**Commune de Genevrey
Mise en place des périmètres de protection**

Source de la Tranchée de Tutoi 1 et 2

Avis et propositions de l'hydrogéologue agréé

Figure 3 : Vues du captage de la source de la Tranchée de Tutoi 1

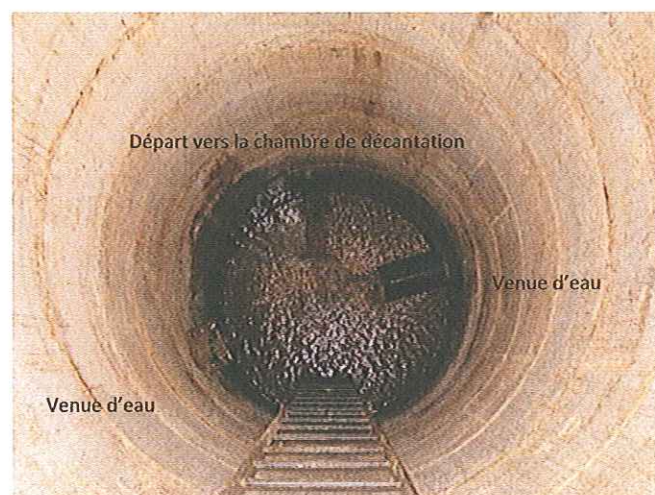
Le captage se situe en milieu forestier non loin d'un chemin. **L'ouvrage devra être positionné sur le cadastre.**

L'eau se jette dans l'ouvrage par deux arrivées avant d'être acheminée vers une chambre de décantation à une soixantaine de mètres à l'aval. **La conduite de départ vers la chambre de décantation devra être équipée d'une crépine.**

Le puits qui capte les deux arrivées d'eau est en bon état général. Il est fermé par un capot de type « Foug ».

Figure 5 : Schéma du dispositif d'adduction

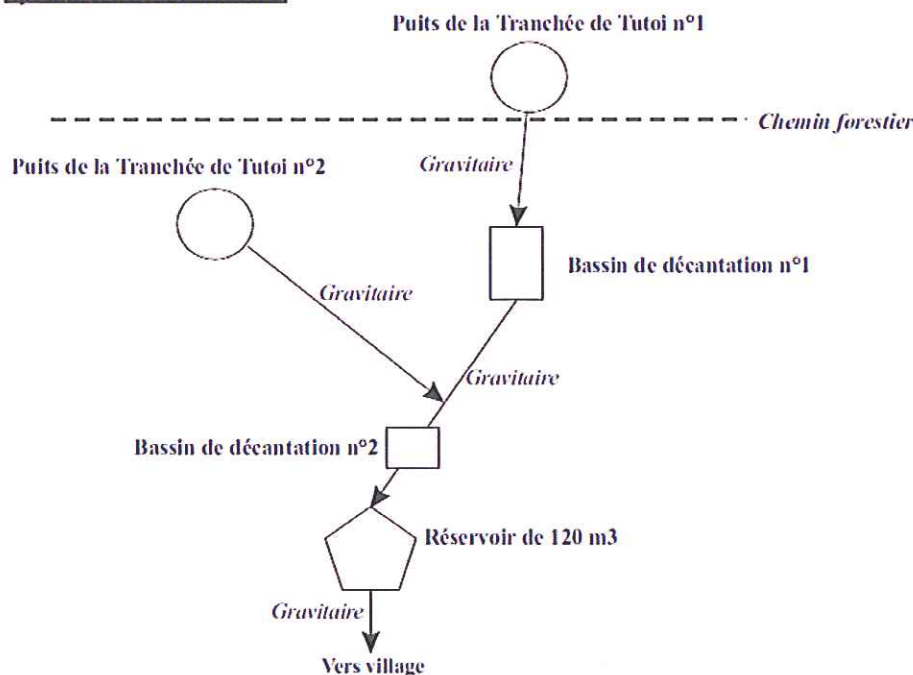
La conduite d'adduction semble crépinée.

La sortie de trop-plein devra être bien dégagée pour éviter son obstruction. Elle devra être équipée d'une grille pour éviter la remontée de petits animaux à l'étiage.

Le tampon de fermeture en fonte devra être remplacé par un capot de type « Foug » avec cheminée d'aération.

Figure 6 : Bassin d'alimentation proposé par Sciences Environnement

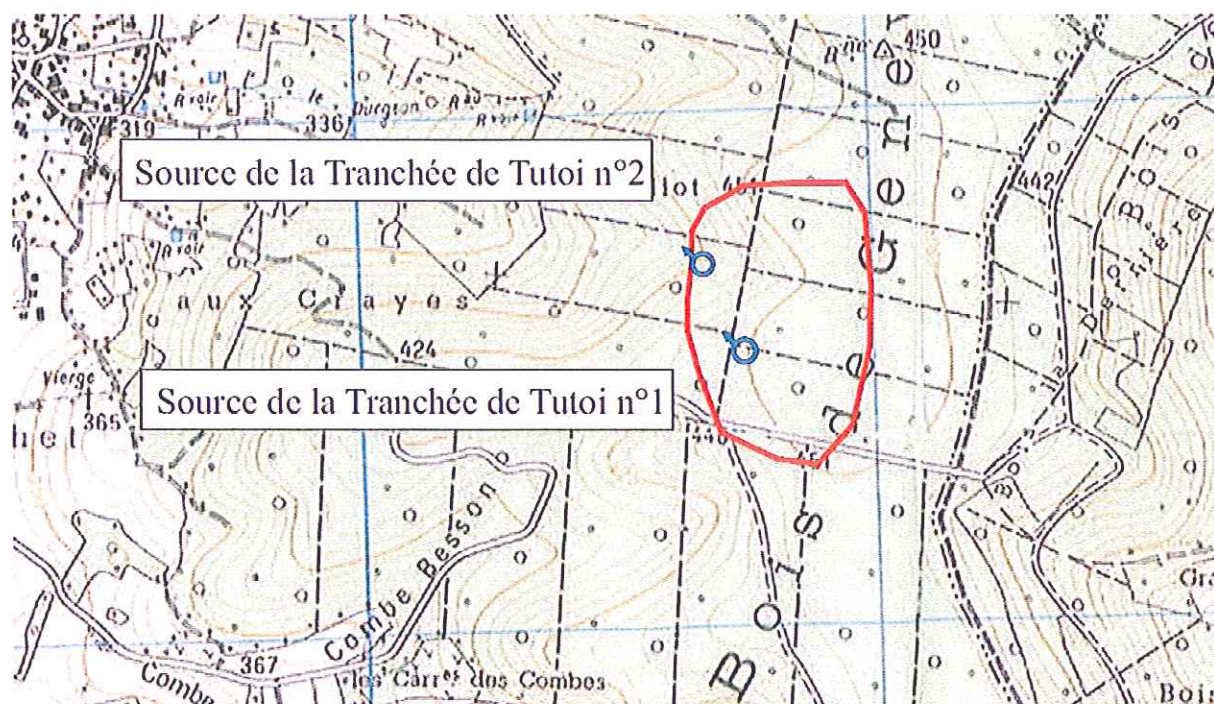
Compte tenu de la nature de l'aquifère et de la légère structure synclinale des grès, on peut considérer que le bassin d'alimentation des sources de la Tranchée de Tutoi dépend de la zone d'impluvium des grès et de la topographie dissymétrique d'est en ouest. Ainsi, il est possible que la limite amont du bassin versant des sources (définie par la limite de nappe alimentant le captage) dépasse la crête topographique, comme l'illustre le schéma ci-dessous.

Ainsi, la limite amont pourrait se situer plus à l'est que celle proposée par Sciences Environnement.

Figure 7 : Périmètre de Protection Immédiate de la source de la Tranchée de Tutoi 1

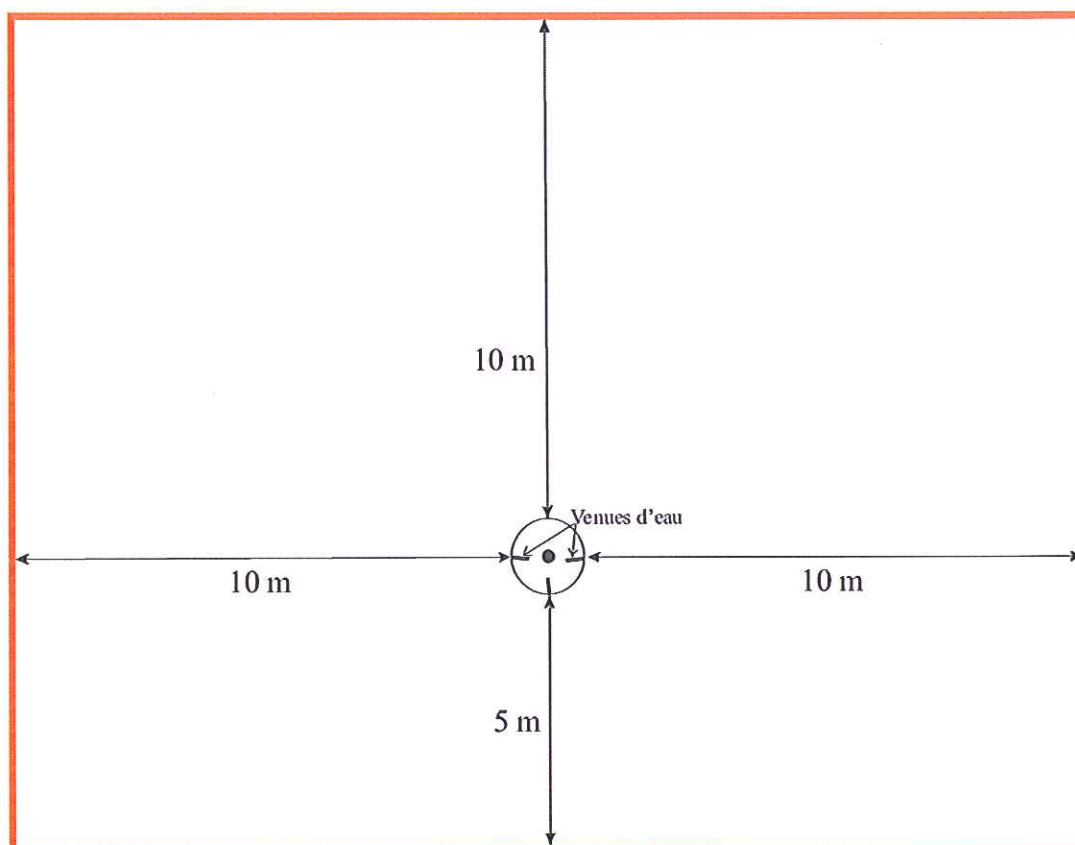
Compte tenu de l'alimentation du captage par 2 venues d'eau, l'extension du PPI selon leur direction sera de 10 m de chaque côté de l'ouvrage et à l'amont et de 5 m vers l'aval.

La surface du périmètre de protection immédiate est d'environ 360 m².

Ce périmètre sera clôturé par un grillage de 2 m de hauteur qui devra être maintenu en bon état. L'accès se fera par un portail muni d'un verrou.

Au sein de ce périmètre, toutes les activités seront interdites, à l'exception de celles liées à l'exploitation du captage et à l'entretien mécanique du terrain.

Tous les arbres inclus dans le PPI seront abattus.

L'utilisation de produits phytosanitaires sera strictement interdite.

Figure 8 : Périmètre de Protection Immédiate de la source de la Tranchée de Tutoi 2

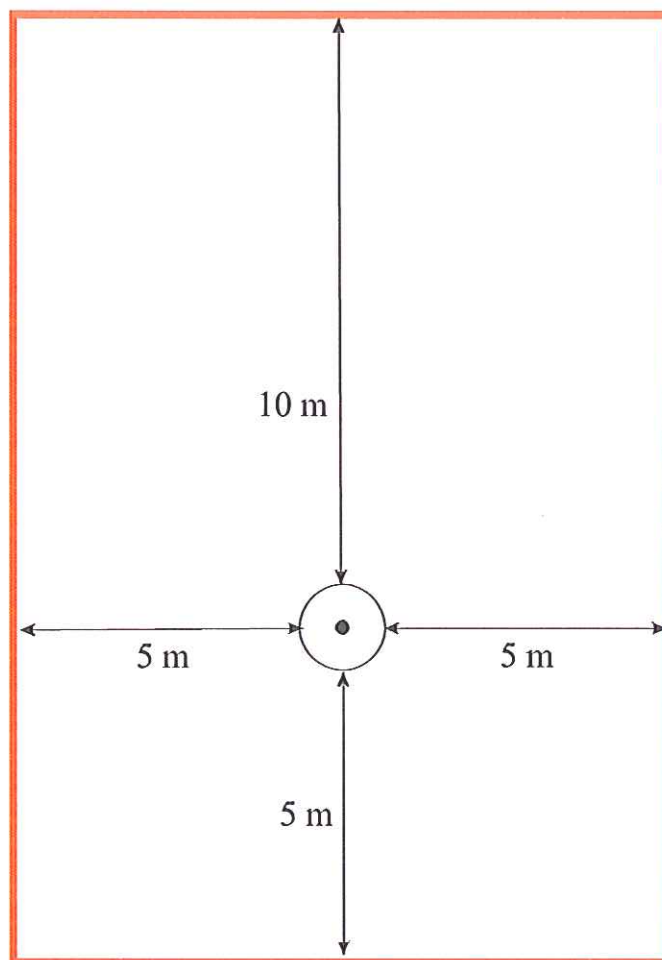
Puisque l'eau n'arrive que par une galerie, ce périmètre immédiat s'étendra à 10 m vers l'amont, de 5 m de chaque côté et vers l'aval.

La surface du périmètre de protection immédiat est d'environ 195 m².

Ce périmètre sera clôturé par un grillage de 2 m de hauteur qui devra être maintenu en bon état. L'accès se fera par un portail muni d'un verrou.

Au sein de ce périmètre, toutes les activités seront interdites, à l'exception de celles liées à l'exploitation du captage et à l'entretien mécanique du terrain.

Tous les arbres inclus dans le PPI seront abattus.

L'utilisation de produits phytosanitaires sera strictement interdite.

Figure 9 : Périmètre de Protection Rapprochée des sources de la Tranchée de Tutoi 1 et 2

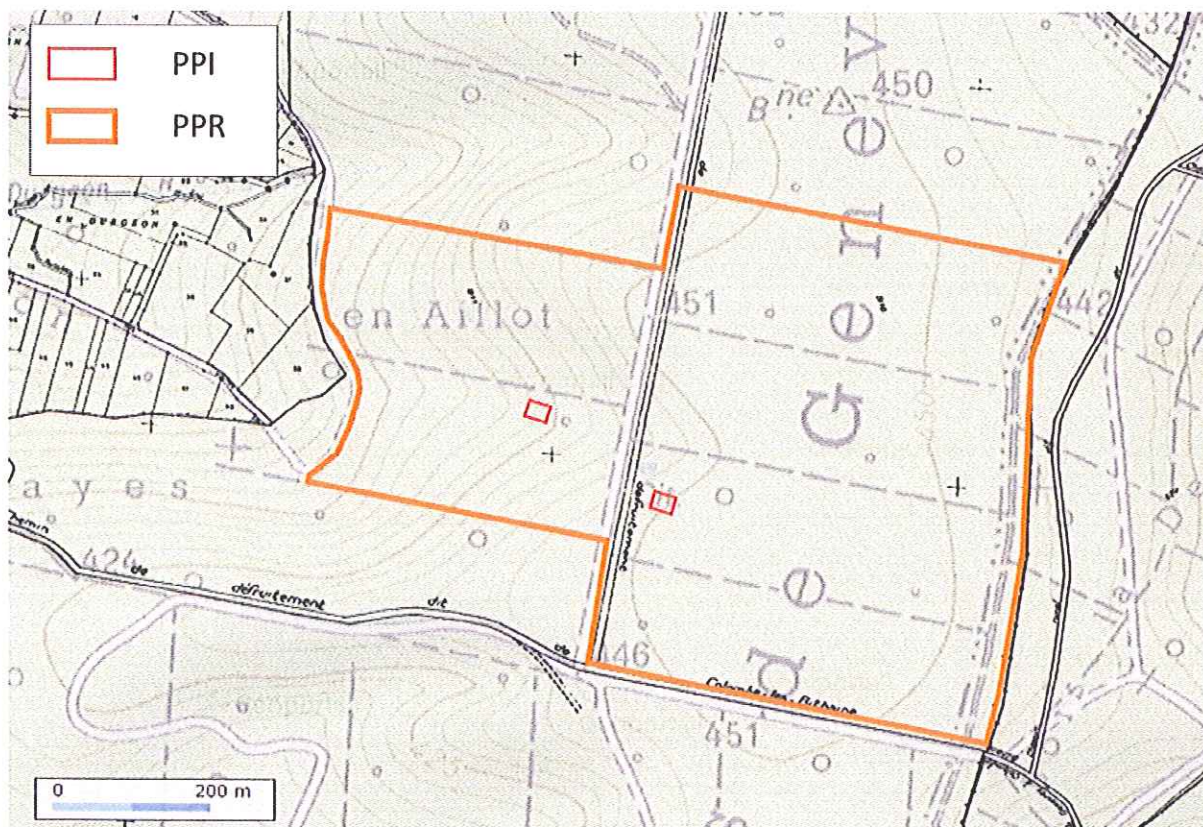
Compte tenu de l'extension du bassin d'alimentation commun des sources, un seul PPR est proposé ici et sa surface est très inférieure à celle des parcelles 910 et 911 de la section B. Par conséquent, pour des raisons de lisibilité cartographique et physique, les limites du PPR correspondront aux limites des parcelles forestières telles qu'elles sont définies par les layons reportés sur la carte IGN.

Les prescriptions au sein du PPR des sources de la Tranchée de Tutoi 1 et 2 ont pour objectif de maintenir une occupation forestière du sol. Ces prescriptions sont :
